# SR64 | VR-Bank Ingolstadt

## Bauphysik | Windkomfort

Orientierende qualitative Einschätzungen zum Gebäudeentwurf

Stand: 21.09.2020 | Stefan Schierer / Dr. Gunter Pültz, MBBM & Bernhard Bauhofer, GfA

Gebäudeperspektive (Visualisierung)

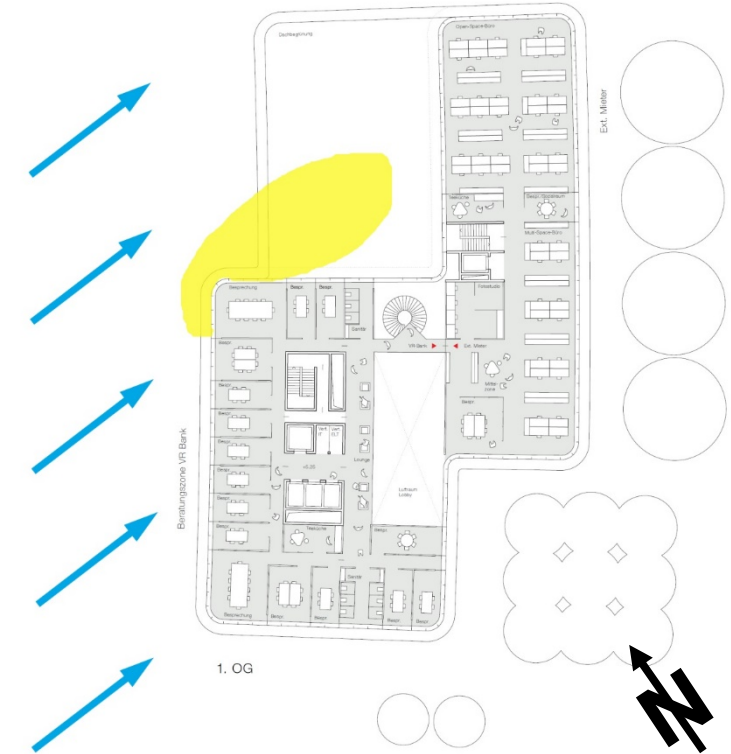
- Windkomforteinbußen können bei starker Böigigkeit im kantennahen Bereich des Gebäudes auftreten. Tendenziell kritisch ist dabei die Ausrichtung der Hauptachse des Gebäudes zu den Hauptwindlagen. Die Böigigkeit wird allerdings stark vom Krümmungsradius der Kanten geprägt. Sehr vorteilhaft sind daher die abgerundeten Kanten zu bewerten.
- Durch eine geeignete Bepflanzung im kantennahen Bereich kann ein zusätzlicher Windschutz erreicht werden. Stammbüsche wären hier erheblich besser geeignet, als die vorgesehenen hochstämmigen Linden.
- Die sehr sensible Freiflächennutzung des Markt-Cafes ist trotz der bereits vorgesehenen Maßnahmen - zumindest im ecknahen Bereich – kritisch zu bewerten.
- Die Eingänge zur Lobby der VR-Bank und zum SB-Bereich liegen in einer windgeschützten Zone.

Ansicht West  
1:200

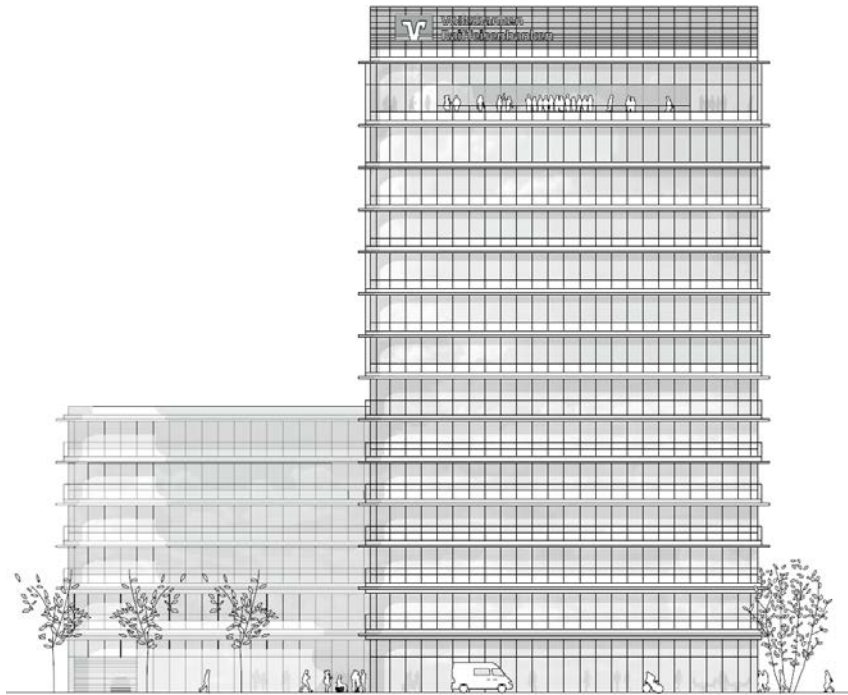
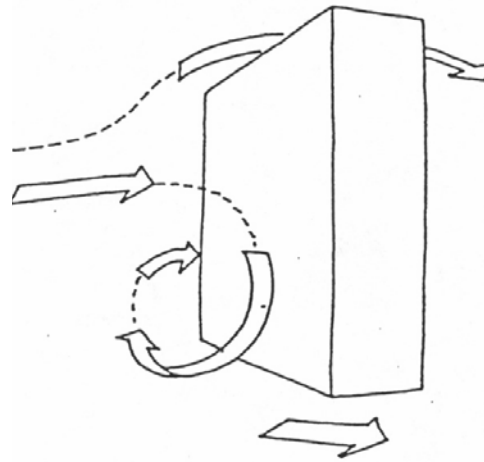
- Der Luvwirbeleffekt kann bei nordwestlichen Windlagen (Wind aus 300°) an der Westfassade wirksam werden, ist jedoch aufgrund der geringeren Auftretenshäufigkeit von Starkwindlagen bei Nordwestwind eher zweitrangig.
- Die umlaufenden Balkone wirken den an der Fassade abwärts gerichteten Windströmungen und damit dem Luvwirbeleffekt abschwächend entgegen.
- Im Eingangsbereich externe Mieter und auf dem Dach 1.OG können Beeinträchtigungen des Windkomforts aufgrund von Fallwinden jedoch nicht ganz ausgeschlossen werden.

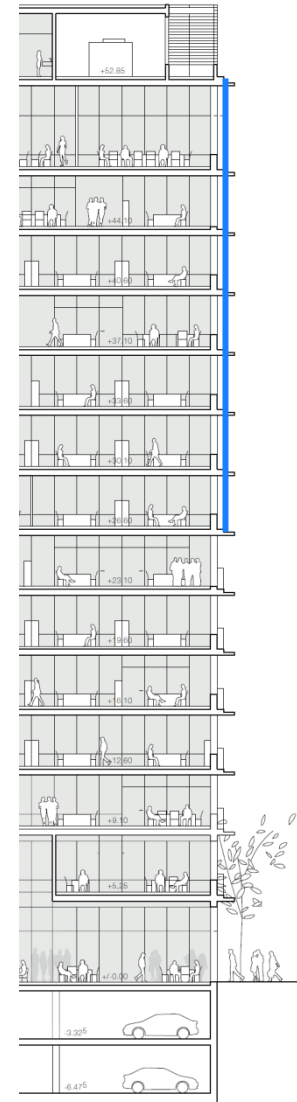
- Der außenliegende Sonnenschutz ist für die Bereiche ohne Prallscheibe (bis 6. OG) ausreichend windstabil.
- Für die außen liegenden Raffstoreanlagen bis zum 6.OG ist eine windlagenabhängige Sonnenschutzsteuerung mit Windüberwachung am Dach des Turmes empfehlenswert.
- Die für den Turmbereich ab dem 7.OG vorgesehene Prallscheibe ist aufgrund der erhöhten Bögigkeit und generellen Windgeschwindigkeiten ein sinnvoller Konzeptansatz.
